Sprawa: modernizacja sieci zdalnych pomiarów w piezometrach zapory Niedzica

W w/w postępowaniu wniesione zostały zapytania o następujących treściach (pisownia oryginalna):
(odpowiedzi podano poniżej pytań)

Rys. 3.2a Plan sytuacyjny zapory Czorstyn-Niedzica z rozmieszczeniem piezometrów otwartych

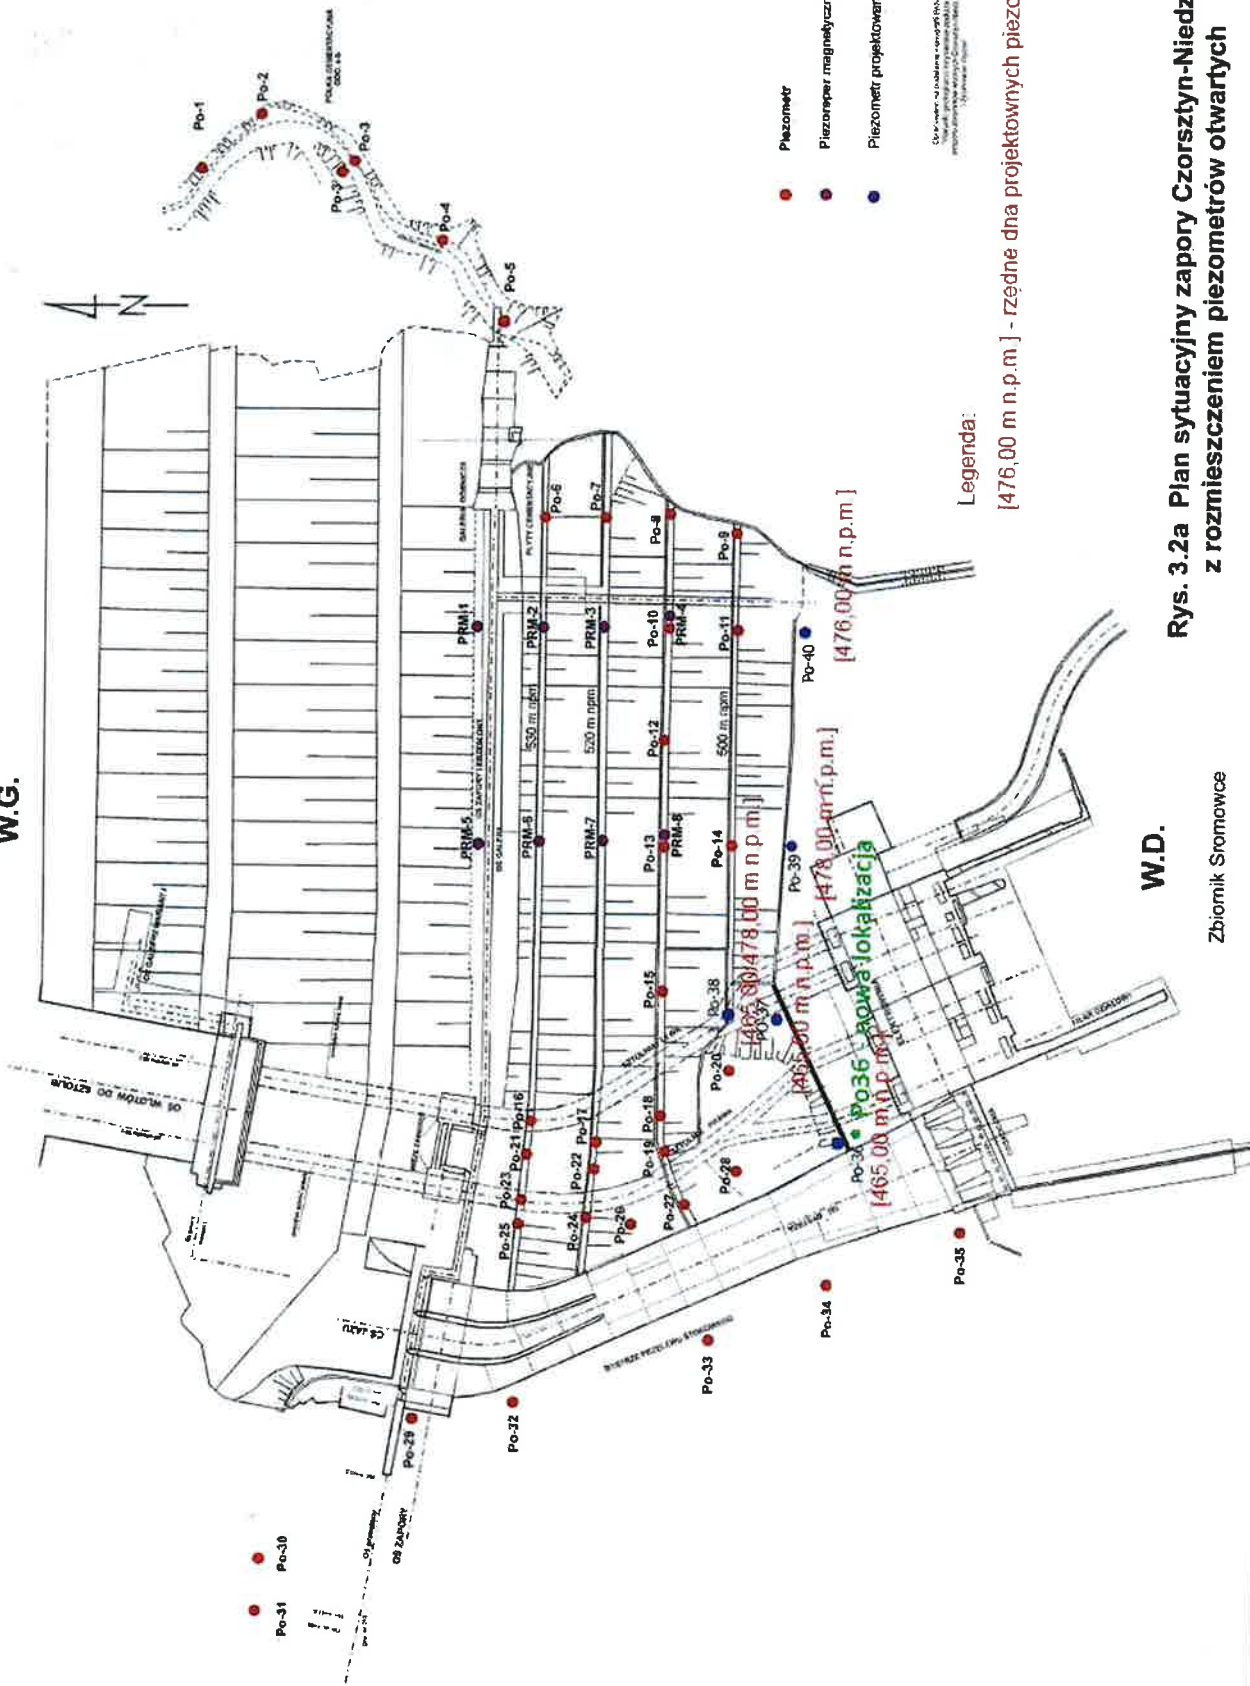
10. W związku z przygotowaniem oferty handlowej na wykonanie modernizacji piezometrów dla zapory Niedzica, zwracamy się zapytaniem o możliwość zmiany lokalizacji piezometru otwartego Po36 z dotychczasowego miejsca (obecna lokalizacja wskazana na mapie) na nowe (proponowana lokalizacja naniesiona na mapę w załączeniu).

Przyczyny techniczne - Obecne położenie piezometru nie zapewnia optymalnych warunków na wykonanie odwiert ze względu na niedostępność terenu (stroma skarpa, wąski dojazd)

- Znajduje się w tej samej strefie hydrogeologicznej,
- Zapewnia podobne parametry pomiarowe,
- Jest łatwiej dostępna technicznie,
- Zachowuje reprezentatywność pomiarów dla monitorowanego obszaru.

Zamawiający dopuszcza przesunięcie wskazanego na mapie lokalizacji piezometrów piezometru PO36 wg sugestii Oferenta zwracając uwagę na istniejącą infrastrukturę, a przede wszystkim sąsiedztwo budynku gospodarczego. Przy ostatecznym wyznaczeniu lokalizacji piezometrów prócz projektowych, orientacyjnych lokalizacji piezometrów wg Rys.3.2.a Plan sytuacyjny zapory Czorsztyn – Niedzica..., należy uwzględnić załącznik „Mapa inwentaryzacyjna” z inwentaryzacją powykonawczą sztolni zastabilizowaną w terenie i budynkami.
